2024年03月12日
アドバンテック株式会社

製品変更のお知らせ

PCN-K240301

TPM Device Selection 項目 (default [TPM])

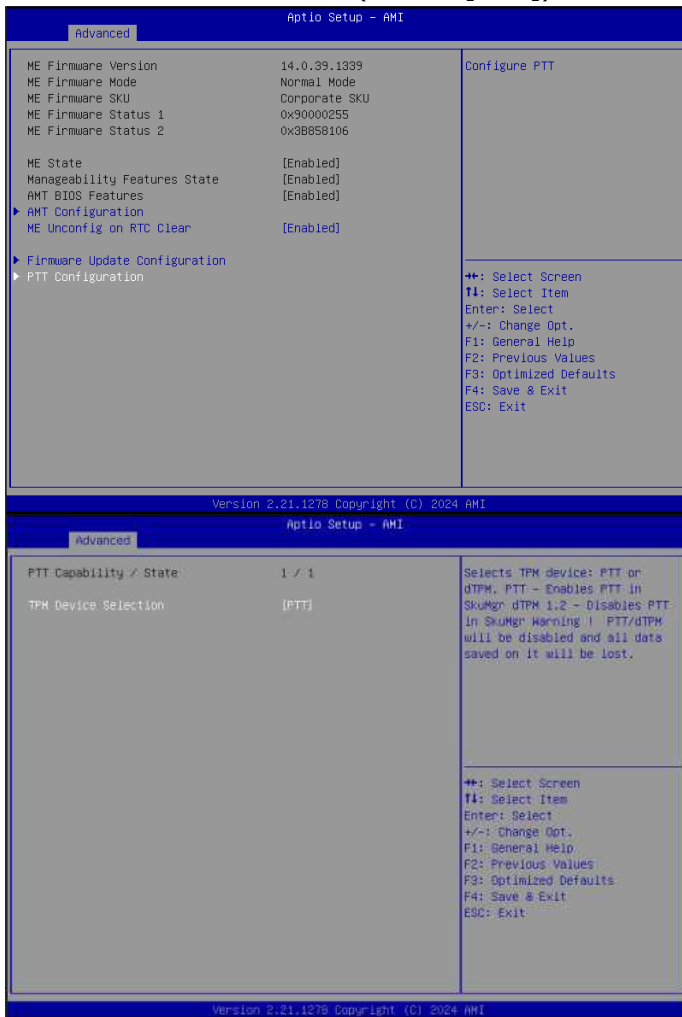
Windows 11 インストールに必要な dTPM/fTPM をユーザーが選択できる「TPM Device Selection」項目を追加するようにBIOSバージョンはV1.16にアップグレードされます。それ以外に、この新しいバージョンの BIOS では、Windows 11 IoT Enterprise 及び Windows 10 IoT エンタープライズ 2021をインストールした後に、BIOS「ブート オプション」項目が消える問題も修正されます。この問題は、CTOSにて前述の OS をインストールした後に見つかりました。
